Vi har ett pågående projekt gällande simhallen i Växjö där vi ska göra en status och kostnadsbedömning av hela anläggningen.  
Status och kostnadsbedömningen ska motsvara en livslängd på minst 30 år eller längre, detta ska sedan användas för att få fram en kostnad för renovering.

Jag skulle vilja ha lite hjälp av dig att status bedöma bryggan som går över 37m bassängen. Det räcker att du mailar mig i text och det behöver inte vara en roman.

### Åtgärd hoppbassäng

## Åtgärd 25:an

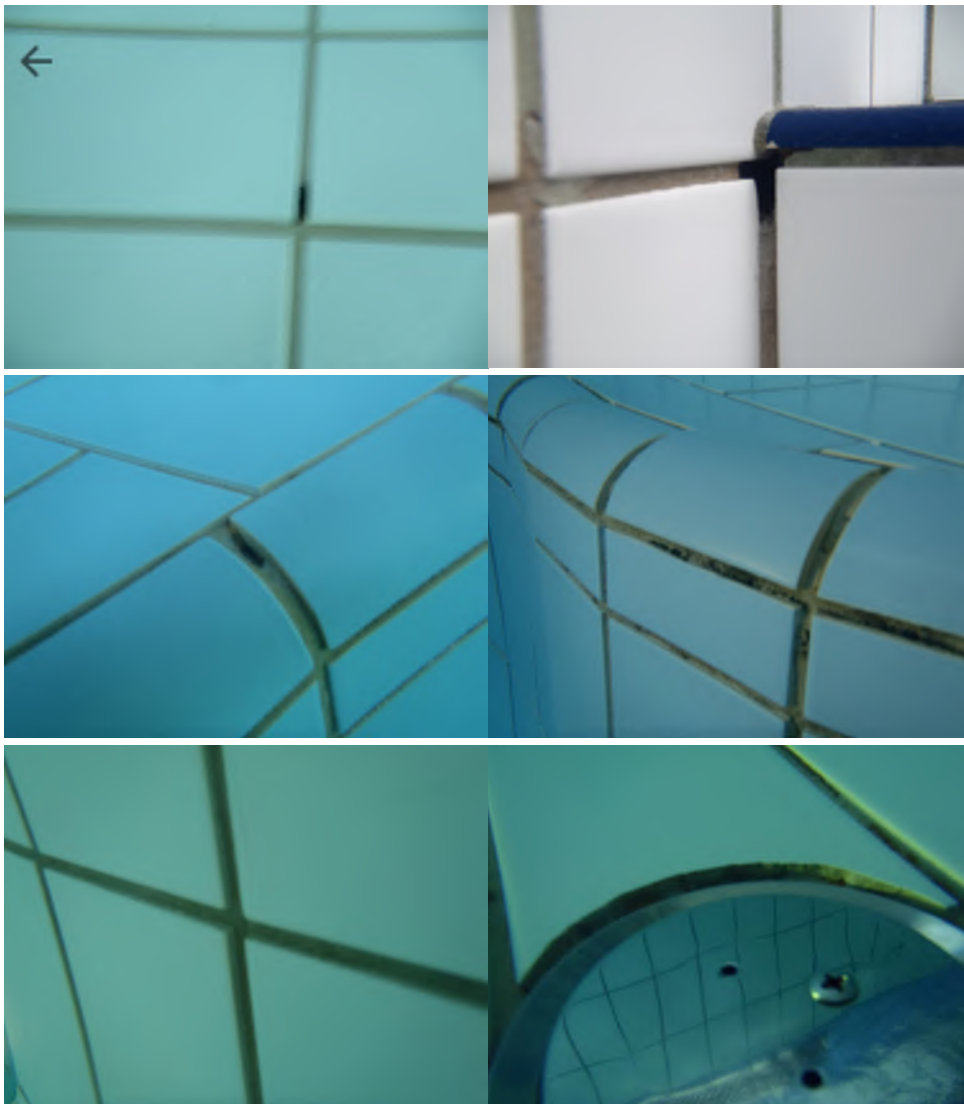
Generellt är det dåligt med fog i hela bassängen, framför allt i trapporna där det upplevs vasst när fogen är borta.

25.an bör fogas om relativt snabbt då det inte är något bom nu men det blir snabbt när det inte är någon fog som skyddar.

Vill man inte foga om hela bassängen nu så rekommenderar jag att man sänker nivån så man kan foga om trappen relativt snabbt.
